# Sintesi della valutazione dell'accessibilità a Sacile

*Indicazioni generali e puntuali lungo il percorso svolto in viale Zancanaro, via Cavour, via Ettoreo fino all'ingresso dell'ospedale e via Zamboni*

**31 ottobre 2013**

## Municipio

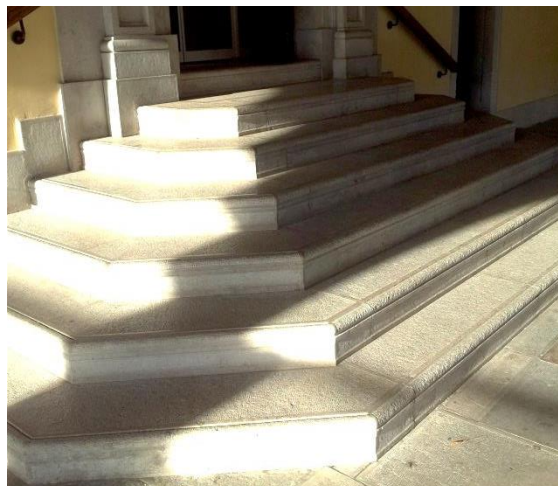
L'ingresso del Municipio è **inaccessibile** in quanto non sussiste alcun pannello informativo né sui servizi né sul percorso alternativo per accedere al Municipio (che dovrebbero essere poste prima, già nella zona del parcheggio) e non è possibile chiedere informazioni poiché il **citofono** all'ingresso è posto a fianco della porta sulla sommità della scalinata anziché alla base. Inoltre il **corrimano** è posto solo lungo le pareti e non anche in centro visto lo sviluppo della scala che supera la misura di 2,40 metri indicata come limite per la posa di ulteriori supporti.

La scala presenta una **pedata** inferiore ai 40 cm e un'alzata corretta per i criteri delle scale esterne, ha il pianerottolo intermedio per il riposo, ma **mancano** le **strisce di contrasto e antiscivolo** sui gradini, oltre alle segnalazioni all'inizio e fine della scala previste dal DPR 503/96.

Percorrendo il **sottoportico**, di larghezza sufficiente, va segnalato un tratto del percorso che ha un **forte dislivello** rispetto alla strada, con potenziale pericolo di caduta, soprattutto considerando la costante carenza segnalata lungo tutto il percorso esaminato, ovvero la **manca** di **segnali di direzione** e soprattutto **di attenzione tattilo-plantari**. La norma non prevede l'obbligo di protezioni in questi casi, perché non fissa quale sia il dislivello rispetto al quale scatta l'obbligo di posa delle protezioni con le indicazioni contenute nel DPR 503/96 e DM 236/89: non è questa la sede per indicazioni puntuali, che spesso sono fallaci, ma si segnala il problema per una riflessione di tipo progettuale.

## Ingresso accessibile del Municipio

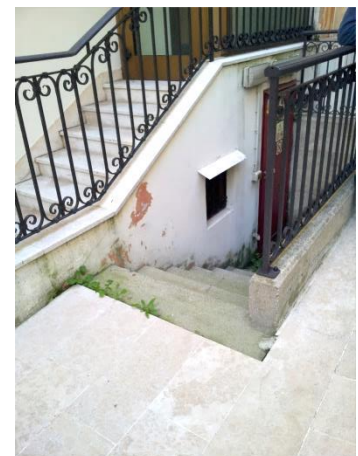
Sul lato sinistro di accesso c'è una situazione di **pericolosità per i disabili visivi**: una scala in discesa, priva di protezione, alla fine di un percorso che funge da guida naturale, segnato da una ringhiera parallela al percorso di accesso.

L'ingresso ha porte ad anta in vetro (**prive di fasce di segnalazione**) con pomello ed apertura che richiede uno sforzo superiore agli 8Kg previsto dalla norma, comunque poco usabile; viene fatto notare che l'accesso principale, che può essere usato da pochi, ha le porte automatiche, mentre il secondario, usabile da tutti, no.

All'interno dell'ingresso **il tappeto è incassato nel pavimento**, ma essendo in cocco devia le ruote della carrozzina e risulta difficoltoso il mantenimento della direzione.

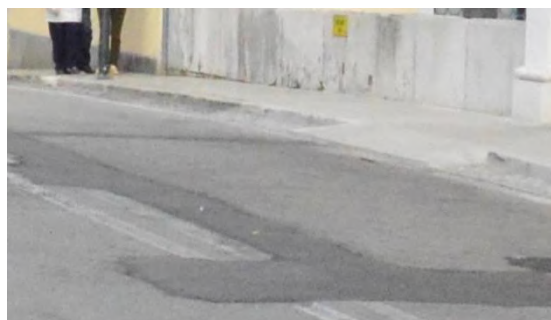
A questo proposito va annotata in generale la buona distribuzione dei parcheggi riservati, collocati entro 50 metri da edifici con servizi essenziali o da spazi urbani importanti come la piazza del Popolo. Il **parcheggio riservato** è corretto per dimensioni e segnalazione orizzontale e verticale.

Da **Piazza del Popolo** al Palazzo Ragazzoni il marciapiede, in buone condizioni e di larghezza idonea al passaggio di persona su sedia a ruote, non consente il **doppio senso di marcia** pedonale.

Le **rampe di raccordo** fra la strada e il marciapiede lungo viale Zancanaro occupano uno spazio della strada creando una **situazione di pericolosità** soprattutto per le biciclette, come nel caso della rampa che sporge nei pressi del Palazzo Ragazzoni restituita nella foto qui sotto.

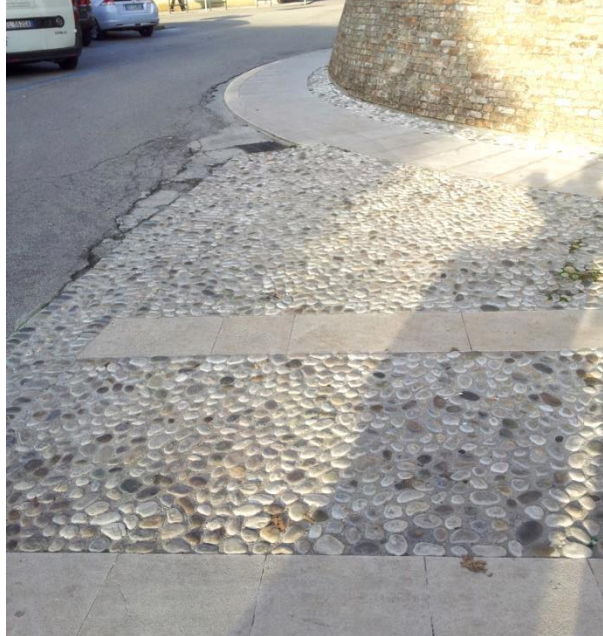
Avendo di fronte il Palazzo Ragazzoni si trova un **posto riservato**, segnalato per persone con disabilità all'aperto, con **dimensioni insufficienti** rispetto alla norma, ma per la presenza delle strisce pedonali limitrofe l'uso è consentito comunque.

Circa l'attraversamento sulle strisce pedonali in corrispondenza dell'Ufficio postale, per il quale viene segnalata la mancanza di un bancone ribassato, si riscontrano gli stessi problemi descritti sopra. Si ritiene opportuno rialzare l'attraversamento alla quota del marciapiede risolvendo i problemi di accessibilità e contestualmente fungendo da rallentatore per le auto aumentando di fatto la sicurezza della via.
